改善箇所説明図

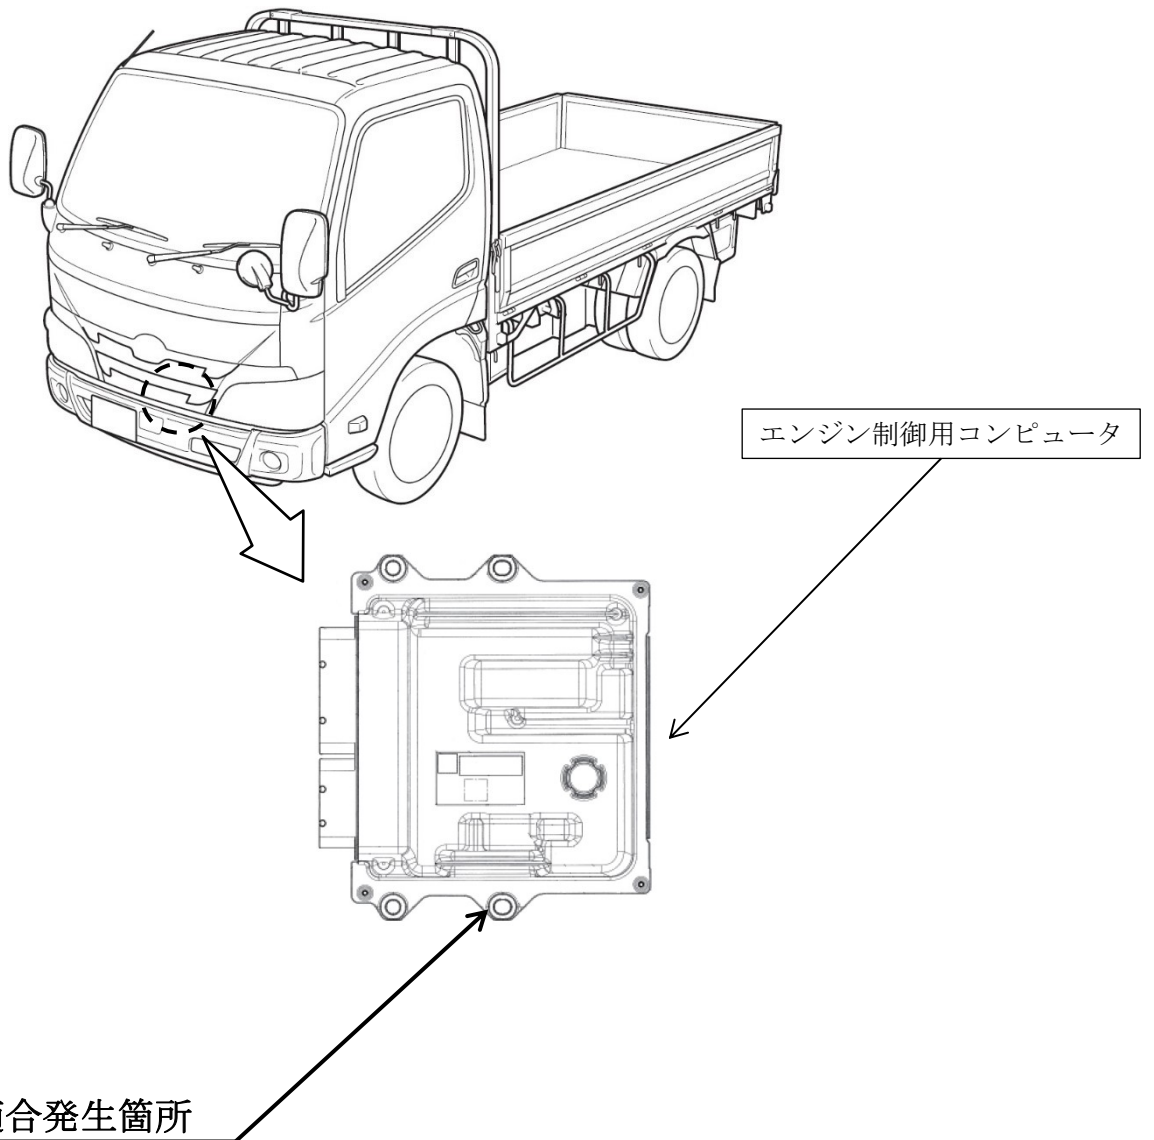
注：□はプログラムを修正する部品を示す。

排出ガス発散防止装置において、エンジン制御コンピュータのプログラムが不適切なため、ターボチャージャから故障診断結果がエンジン制御コンピュータに送信されない状態となっている。そのため、ターボチャージャが故障してもエンジン警告灯が点灯しない。

全車両、エンジン制御プログラムを対策仕様に修正する。

識別：改善実施済車にはフレーム右側に打刻された車台番号先頭桁の上に黄色ペイントを塗布する。
